CONCURSO DE PROYECTOS CON INTERVENCIÓN DE JURADO PARA EL DISEÑO Y LA EJECUCIÓN DE UN EDIFICIO “CERO” PARA OFICINAS EN LA SEDE DE KÖMMERLING EN CAMARMA DE ESTERUELAS, MADRID

CONSULTAS DE CARÁCTER ADMINISTRATIVO

CONSULTAS DE CARÁCTER TÉCNICO

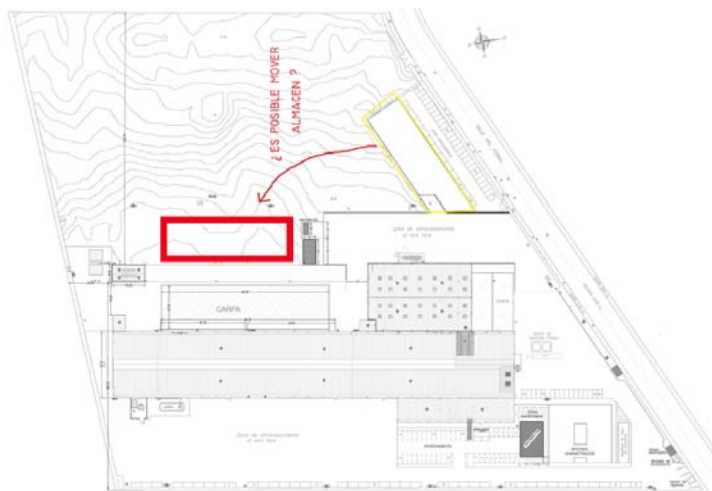
32. ¿Podríamos mover el almacenamiento según señalamos en la foto adjunta?

En el caso de que el nuevo edificio de oficinas ocupara esa zona, se trasladaría el material actualmente existente en la misma, no siendo objeto del presente concurso la definición de la nueva ubicación.

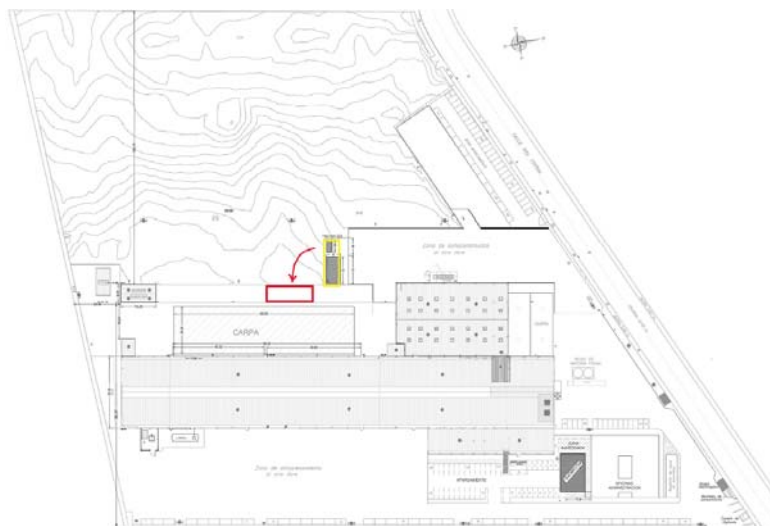
33. ¿Se pueden mover la carpa y la caseta de residuos que señalamos en la foto adjunta?

La caseta de residuos sí se podría mover. La carpa, en cambio, no.
En cualquier caso, tanto la carpa como la caseta de residuos quedan fuera del ámbito del concurso.

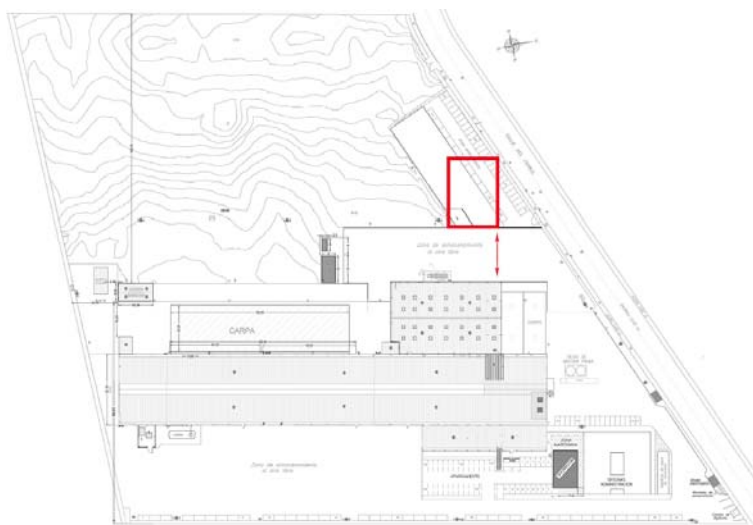
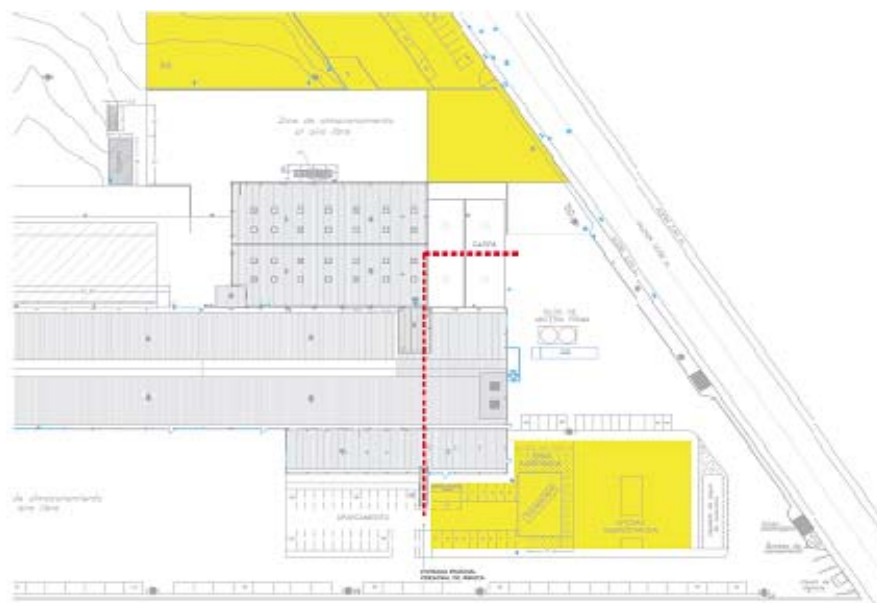
34. ¿Existe o podemos crear una entrada según señalamos en foto adjunta, para conectar oficina y fábrica?

La circulación de personas por el interior de la fábrica es la que se muestra en el esquema adjunto:

La carpa atravesada por esta circulación peatonal, en la que se realizan

labores de reciclaje de perfiles de PVC, podría trasladarse a otra ubicación.

Del mismo modo, podría considerarse la creación de un nuevo acceso en el lugar que propone.
